改善箇所説明図

NR302 搭載エンジン (DEUTZ 製)

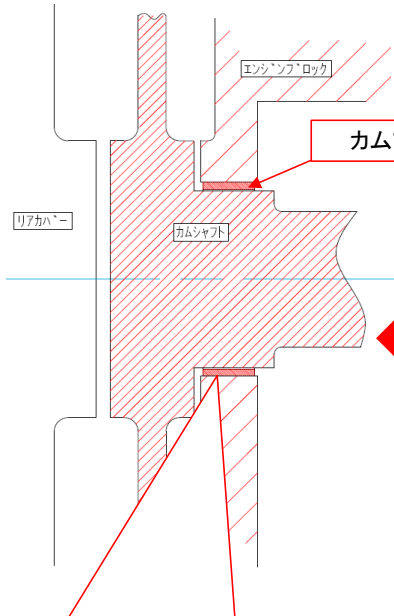
不具合発生箇所

カムブッシュ

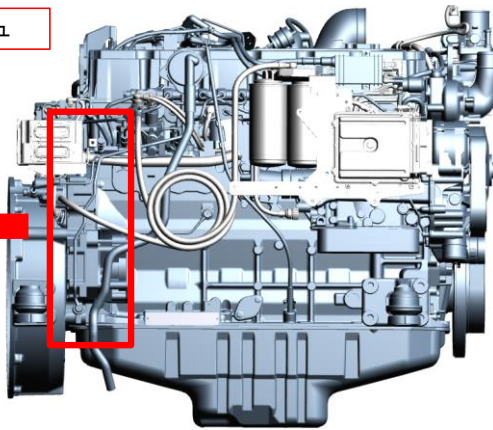
ロータリ除雪車のエンジンにおいて、カムシャフトを支持するカムブッシュの設計が不適切なため、カムシャフトとエンジンブロックとの油膜が不足することがある。そのため、そのままの状態で使用を続けると、カムシャフトによってエンジンブロックが切削され、切削粉によりオイルポンプが損傷し、最悪の場合、エンジンが焼付き、走行不能となるおそれがある。

全車両、カムブッシュを対策品に交換する。なお、当該不具合部分を確認し、磨耗している場合は、エンジンブロック及びカムシャフトも交換する。

オイル穴:1

オイル穴:2
